Caldas Antioquia, 26/05/2025

Asunto: Respuesta a PQR 202505009825

Figura 1. Comparativo de fotografías aéreas de enero y julio de 2023 (tomado de Google Earth)

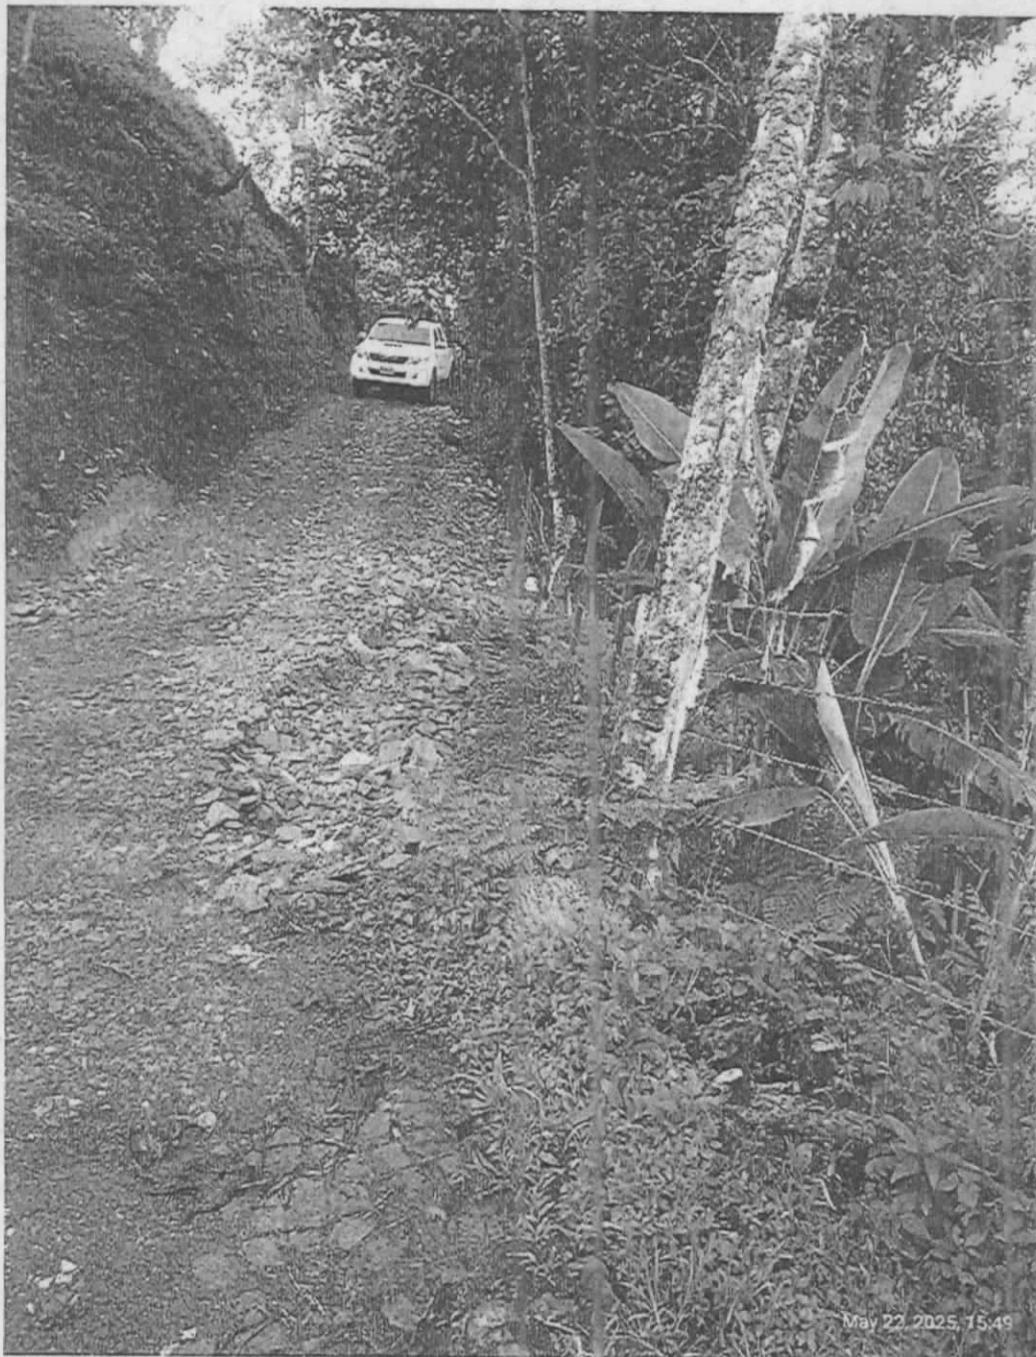
El día 22 de mayo funcionarios de la Secretaría de Infraestructura visitaron la vía de servidumbre del sector San Francisco y los predios afectados por el movimiento en masa, en el sitio se brindaron recomendaciones técnicas que se listan y se amplían con esta respuesta. En la Figura 1. Comparativo de fotografías aéreas de enero y julio de 2023 (tomado de Google Earth), se evidencia que existió remoción de árboles y cobertura vegetal y movimiento de tierras en uno de los lotes.
